Avis délibéré
de la Mission régionale d'autorité environnementale
Provence-Alpes-Côte d'Azur
sur le projet d'aménagement global de la Promenade des Bains,
à Fréjus et Saint-Raphaël (83)

N° MRAe
2023APPACA43/3465 -
3466

Avis du 6 juillet 2023 sur le projet de d'aménagement global de la Promenade des Bains, à Fréjus et Saint-Raphaël (83)

Figure 3: Comparaison état actuel et situation projetée (source : étude d'impact)

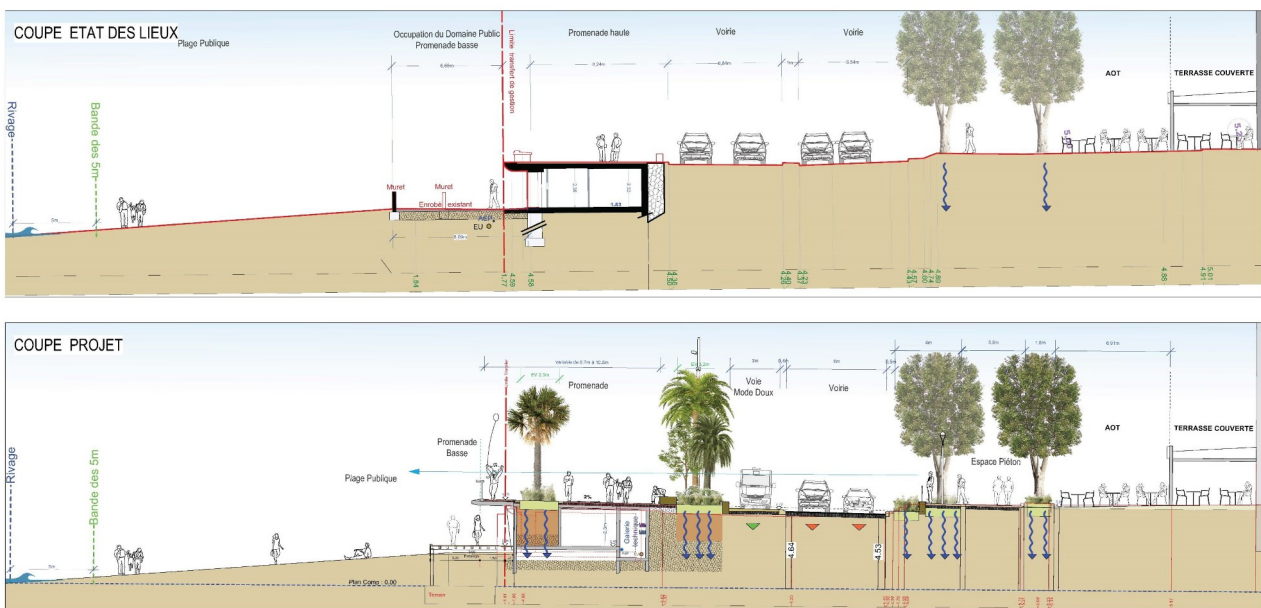
Selon l'étude d'impact, les aménagements décrits ci-dessus permettront de diminuer le trafic sur la bande littorale, avec un léger report prévisible vers les axes alentours. Celle-ci comprend une estimation des flux de trafic réalisée avec l'indicateur « véhicules-kilomètres⁶ » (VK). Il ressort de cette estimation que le projet permet une légère diminution de l'indicateur VK (tous types de véhicules confondus) de 0,6 % entre la situation actuelle ou sans projet et la situation avec projet en 2025⁷. Ce même indicateur augmente pour les situations « fil de l'eau 2045 » (+10 %) et « projet 2045 » (+9,3 %).

La MRAe observe que les augmentations de trafic induites par la réalisation des projets d'habitats collectifs prévus par le PLU à proximité (cf figure 4 ci-après : plusieurs opérations d'aménagement programmées) ne sont pas prises en compte dans l'étude de trafic. Les reports de trafics sur des axes parallèles ne sont pas précisément caractérisés, de même que l'évolution de la circulation sur le principal point de saturation actuel qu'est le pont d'Arcole sur lequel il est indiqué que la possibilité de réduction à 1 voie dans chaque sens « reste à étudier ». Ces incertitudes ne permettent pas de démontrer clairement les effets positifs du projet en termes de régulation ou de réaffectation du trafic. Le dossier n'inclut pas dans son analyse les parkings-relais existants ou en projet (fléchés dans le PDU⁸ pour limiter le trafic automobile en centre-ville) et leur possible utilisation pour limiter le trafic automobile sur la bande littorale.

La MRAe recommande de reprendre l'étude de trafic en incluant les augmentations de trafic induites par la réalisation des projets d'habitats collectifs prévus par le PLU à proximité.
